Sécurisation de la ressource en eau potable de la communauté d'agglomération Bourges Plus

Note complémentaire de réponses au dossier d'autorisation Loi sur l'Eau pour les travaux de création du 4^{ème} puits à drains

Le dossier d'autorisation pour le projet de création du puits D a été réceptionné le 23 août 2022 par la DDT de la Nièvre et jugé complet le 26 août 2022. Ce dossier a été enregistré sous le numéro : 0100005188.

Des demandes complémentaires ont été émises par la DDT dans le courrier en date du 10 octobre 2022 et par la DREAL dans le courrier en date du 17 octobre 2022.

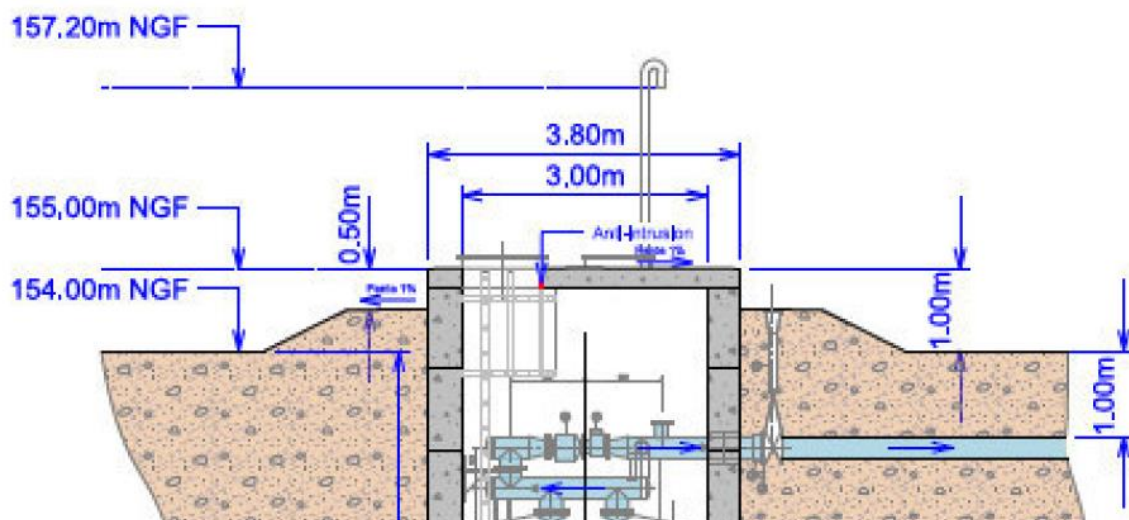
Concernant le passage des véhicules de chantier d'un poids de 20 à 25 tonnes, le pétitionnaire prévoit un contrôle des capacités de roulage de la digue préalablement au passage des engins et des équipements, **sans préciser le contenu de ce contrôle**. Il doit comporter une vérification par un bureau d'étude agréé de la stabilité au glissement du talus de la digue, avec la charge du poids lourd sur la digue. **Les résultats de cette étude doivent être transmis au SCOH Centre-Val-de-Loire pour validation, ainsi qu'au service de police de l'eau pour information.**

Dans le cas où des aménagements sur la digue sont prévus par le pétitionnaire, la DDT de la Nièvre doit en être informée en tant que gestionnaire de l'ouvrage et police de l'eau, ainsi que la DREAL Centre-Val-de-Loire en tant que service de contrôle « SCOH ». De même, sur ce point, le pétitionnaire devra faire réaliser un constat de l'état de la digue avant et après les travaux par une personne habilitée puis faire suivre celui-ci aux services précités.

Une étude de la stabilité au glissement de la digue pour la charge des poids lourds a été demandée auprès du Bureau d'études agréé Antea Group. Cette étude est présentée en Annexe 2 du présent document. Les résultats de cette étude seront envoyés au SCOH Centre Val de Loire pour validation et au service de la police de l'eau pour information.

En cas d'aménagement sur la digue, la DDT de la Nièvre, la police de l'eau et la DREAL seront prévenues. Le maître d'ouvrage intégrera dans le CCTP des entreprises la réalisation d'un constat de l'état de la digue avant et après les travaux pour une personne habilitée (constat Huissier en présence du bureau d'études agréé).
